Komenda Wojewódzka Policji
w Gdańsku
Sekcja Zamówień Publicznych
(znak sprawy 148/2014)
Cp.2380.1-148/2014, ID: 953479, 953058, 953484

***Dotyczy: postępowania o udzielenie zamówienia publicznego na generalne wykonawstwo robót pn :
„Komisariat Policji Gdańsk Śródmieście – budowa nowej siedziby” wraz z opracowaniem projektu
wykonawczego***

Fragment rys. II.G.06_SCHEMAT WZMOCNIENIA PODŁOŻA KOLUMNAMI_09.2014.dwg

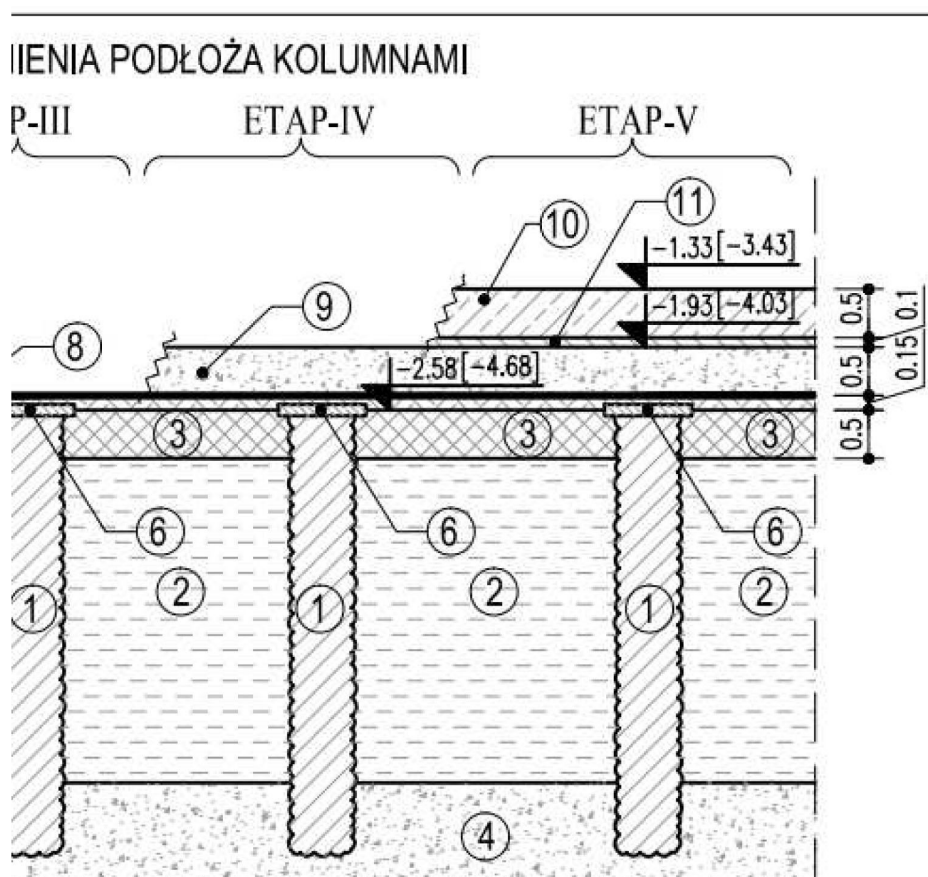
6. Prosimy udzielenie informacji na temat izolacji fundamentów od wewnątrz Hangaru. W projekcie brak informacji.
7. Dotyczy projektu komisariatu tom II.3 Projekt wzmocnienia podłoża pod płytę fundamentową (pkt.5.5.). Wcześniej podaje się:

- rzędną nowego „zera” obiektu t.j. $[0,00]=+2,10$
 - rzędną posadowienia płyty t.j. $[-4,03]=-1,93$

Natomiast jako rzędną skucia kolumn podaje się $[-4,86]=-2,58$ co wydaje się być błędne w nawiązaniu do podanych rzędnych nowego „zera” i posadowienia płyty.

Prosimy o udzielenie wyjaśnienia.

Po wykonaniu kolumn należy je skuć do rzędnej [-4,68]=-2,58 m n.p.m..

Zgodnie z rysunkiem schematu wzmocniania podłoża , jak niżej:
